Добавление 29 – Правила № 30 ООН

Пересмотр 3 – Поправка 7

Дополнение 21 к поправкам серии 02 – Дата вступления в силу: 11 января 2020 года

Единообразные предписания, касающиеся официального утверждения пневматических шин для автотранспортных средств и их прицепов

Включить новый пункт 3.1.15 следующего содержания:

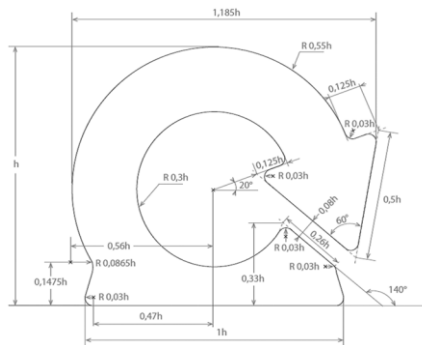
«3.1.15 указанное ниже обозначение относится к ШПМ, когда "h" составляет не менее 12 мм.
